改善箇所説明図

油圧クラッチホース
(基準不適合部位)

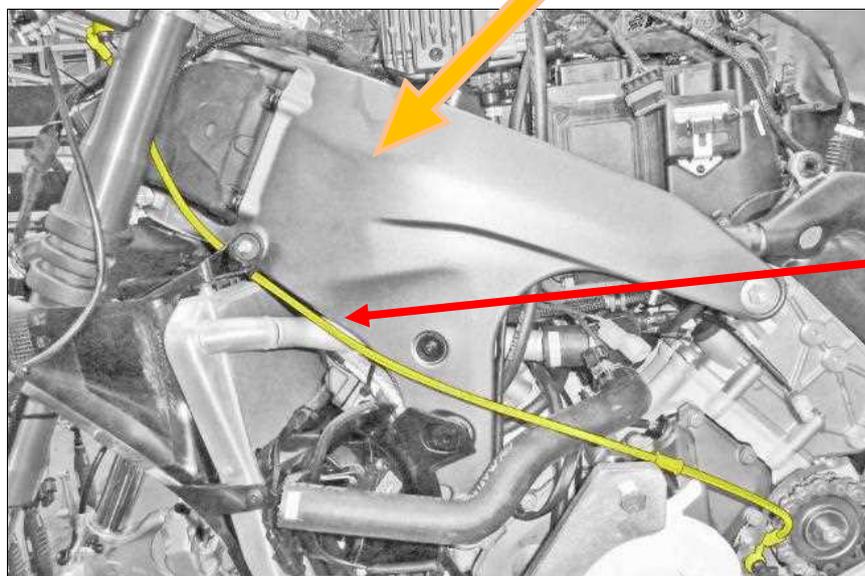
油圧クラッチホースにおいて、熱影響の検討が不十分なため、エンジン等の熱の影響にて当該ホース内圧力が下がる可能性がある。そのため、クラッチのストロークが増え、最悪の場合、クラッチ操作が行えなくなるおそれがある。

全車両、クラッチホースを対策品に交換する。
